## ÄNDERUNGEN ZU REV16 VOM 29.05.2017

Im Mai 2017 wurden einige Kapitel überarbeitet. Die Löschungen sind im Bericht durchgestrichen dargestellt, die neu formulierten Teile in Orange.

Änderungen nach dem Erörterungstermin vom 31.05.2017 sind in dunkelorange gehalten.

Abbildung 18: Lageplanausschnitt der Planungen am Revierstützpunkt

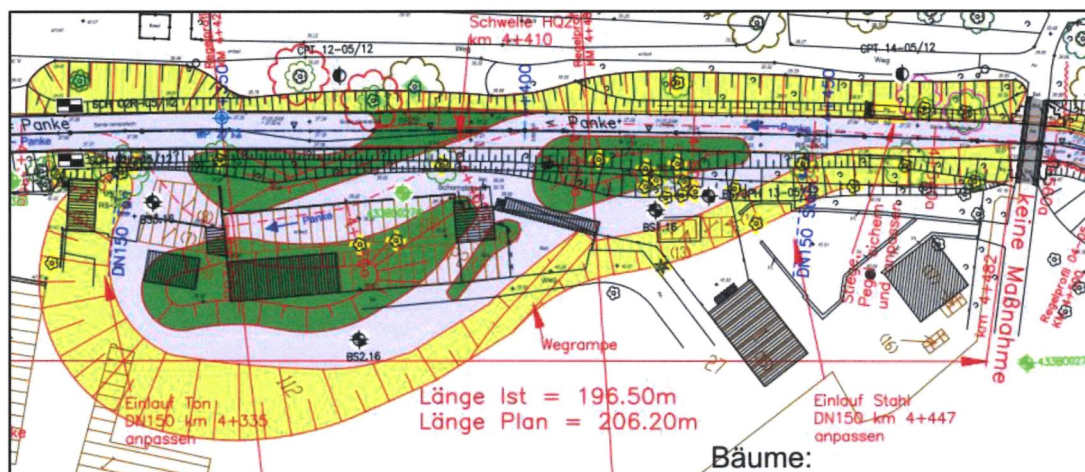
Die geplanten Maßnahmen gem. PFU beanspruchen Flächen innerhalb der Grünanlage Bürgerpark, die vollständig als vorläufig gesichertes Überschwemmungsgebiet ausgewiesen sind. Gleichzeitig stehen Teile der beanspruchten Flächen (linke Uferböschung und Gewässerbett der Panke von der Schönholzer Brücke bis zum Westlichen Parksteg) unter Denkmalschutz als Gesamtanlage „Bürgerpark Pankow“. Maßnahmen zur Gewässeraufweitung bzw. -strukturierung werden bisher ausschließlich an der rechten Uferseite vorgesehen.

Gemäß der Einwendung des Bezirksamtes Pankow soll die linksufrige Fläche am Revierstützpunkt zwischen Fluss-km 4+380 und Fluss-km 4+482 für ökologische Gestaltungsmaßnahmen zur Verfügung stehen. Der Lageplanausschnitt des betreffenden Bereichs ist in folgender Abbildung dargestellt:

Nach Rückbau der bestehenden Gebäude kann ein Aufweitungs- und Verzweigungsbereich modelliert werden, wo vielfältige ökologische Maßnahmen umgesetzt werden können. Die Einzelheiten dieser Maßnahmen werden im Zuge der fortlaufenden Planung festgelegt.
